LISKON RANTAKAAVAN MUUTOS KORJAUS

Muutetaan maatalous- ja venevalkama-aluetta

Muodostuu maatalous-, venevalkama- ja pysäköimisaluetta ~~ja niihin liittyvää tiealuetta~~

KUNTA: Kangasala

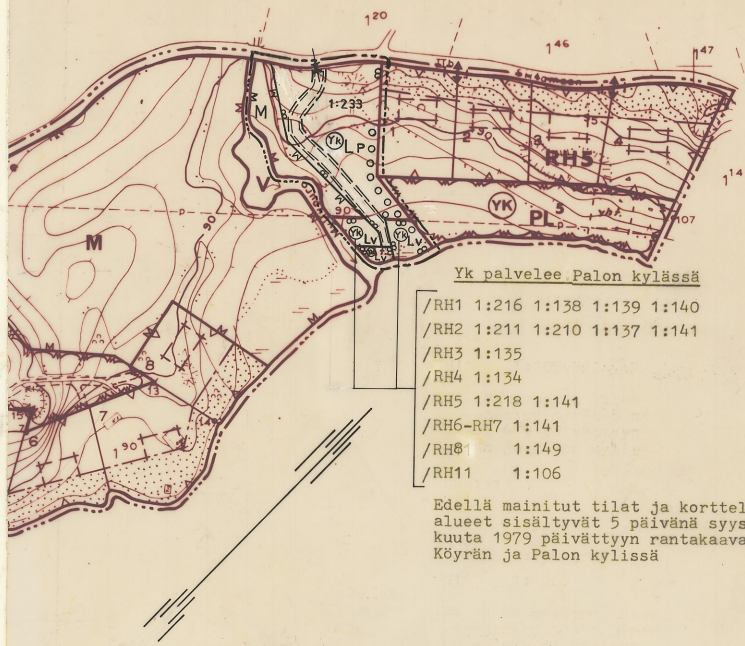
~~Tieliittymän teko sallittu.~~
Likimääräinen ajoneuvoliittymän sijainti

Hämeen lääninhallitus on palauttanut tämän rantakaavan muutoksen korjattavaksi välipäätöksellä, joka on annettu 31.10.1980 N:o 786/ 10176/301 80 A 3 Kan.

Tätä rantakaavan muutosta on korjattu, koska Hämeen tie- ja vesirakennuspiiri lausunnossaan 2.9.1980 ei ole hyväksynyt tieliittymäkohtaa vaan on edellyttänyt sen siirtämistä 20 m Siitamaan päin.
